BOLLETTINO / *BULLETIN*

GRUPPO *GROUP*	Nr. *NO.*	DATA *DATE*
5	**18**	**02/03**

MODELLI - *MODELS:* **Rasaerba**/*Lawnmowers* - **serie**/*series* **MR 534**

OGGETTO - *SUBJECT:* **Nuovo manubrio e flange-attacco** - *New handle and support-flanges.*

PREMODIFICA - *OLD ASSY*

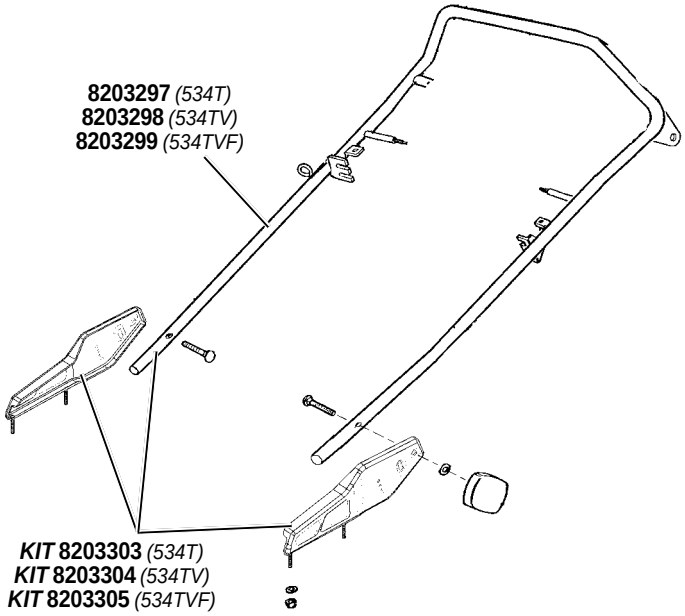
DESCRIZIONE: Sostituzione dell'attuale manubrio e attacchi con manubrio e flange supporto di nuova concezione. - *Replace existing handle and supports with new type of handle and support-flanges.* *

* **Adattatori per manubrio pre-modifica**
Adapters for old-assy handle

INTERCAMBIABILITÀ - *INTERCHANGEABILITY:* **Solo a livello di Kit** - *Only as a Kit*

DISPONIBILITÀ RICAMBI - *PARTS AVAILABILITY:* **Continuano ad essere disponibili tutti i particolari premodifica ad eccezione dei manubri cod. 8203232-8203233-8203244 e degli attacchi cod. 8203234-8203235 che verranno forniti ad esaurimento.** - *Parts will remain available except for the handles P/N 8203232-8203233-8203244 and supports P/N 8203234-8203235 until the end of stock.*

NOTE - *NOTES:* **Per le macchine con manubrio premodifica è disponibile il KIT cod.8203302 (flange supporto+adattatori) che sostituisce i singoli attacchi manubrio cod. 8203234-8203235** - *For machines pre-modification a KIT P/N 8203302 (support-flanges+adapters) is available which substitutes the handle-supports P/N 8203234-8203235.*
